STADT LEVERKUSEN

**Vorhabenbezogener Bebauungsplan V 33/I
„Rheindorf – Wohnbebauung Muldestraße“**

**Äußerungen zur frühzeitigen Beteiligung der Öffentlichkeit und
der Behörden und sonstigen Trägern öffentlicher Belange
gemäß § 3 Abs. 1 und § 4 Abs. 1 BauGB sowie
Abwägungsvorschlag der Verwaltung mit Beschlussentwurf**

Ge Geltungsbereich des vorhabenbezogenen
Bebauungsplans V 33/I "Rhöndorf -
Wohnbebauung Muldestraße"

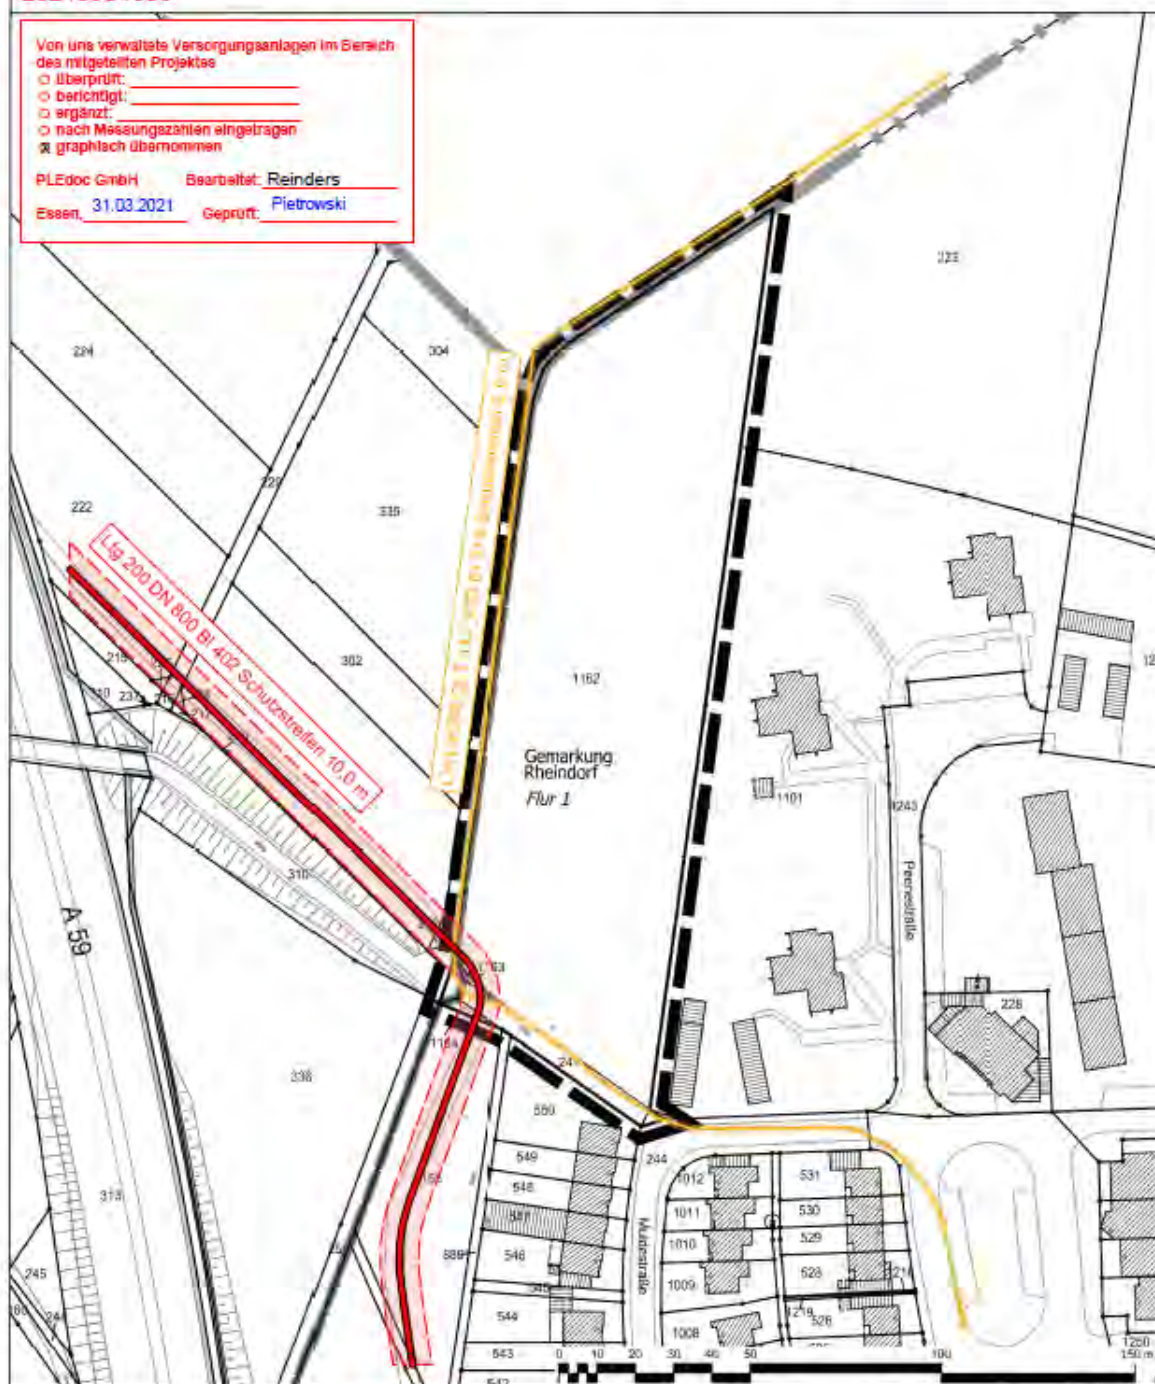
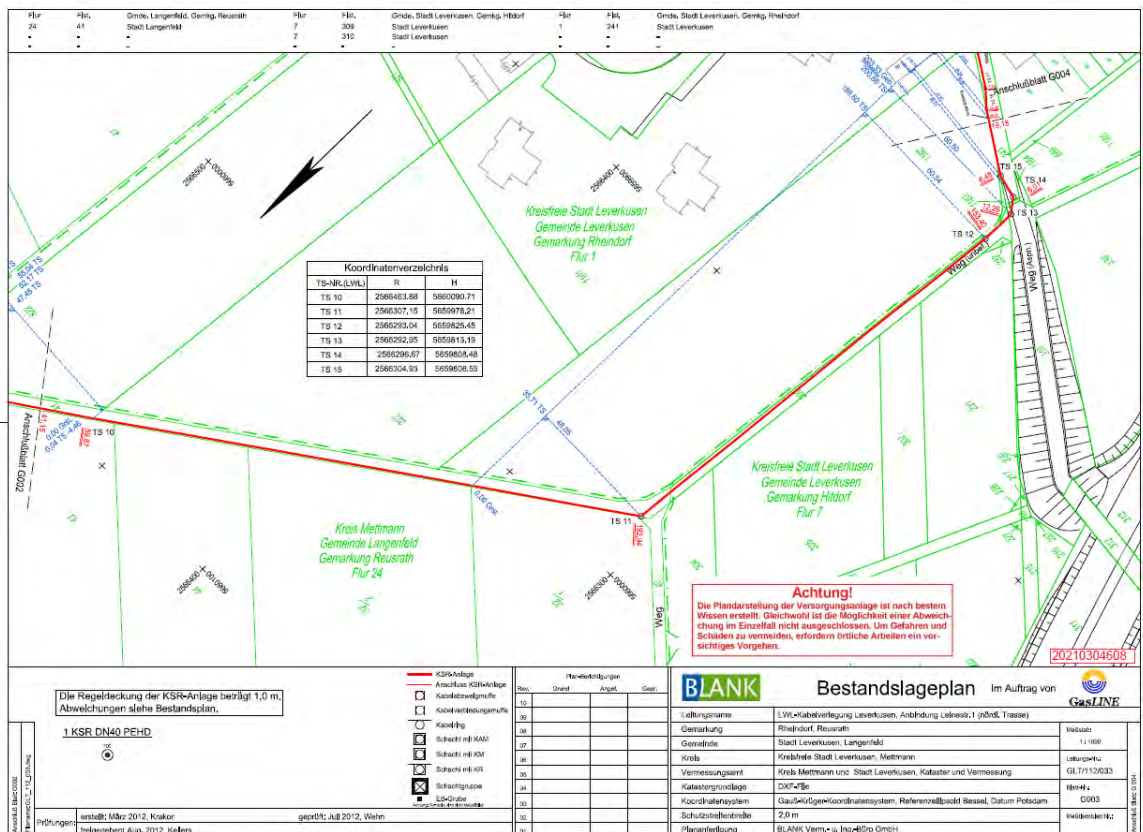
In die Planunterlagen (städtebaulicher Entwurf (Variante 1) und Geltungsbereich) haben wir die Trassenführungen der Versorgungsanlagen grafisch übernommen, die Schutzstreifenbegrenzungslinien eingetragen und Leitungskenndaten hinzugeschrieben.

Die Verläufe der Versorgungsanlagen sind anhand der beigefügten Bestandsunterlagen in den Bebauungsplan zu übernehmen, in der Begründung entsprechend zu erwähnen und in der Legende zu erläutern.
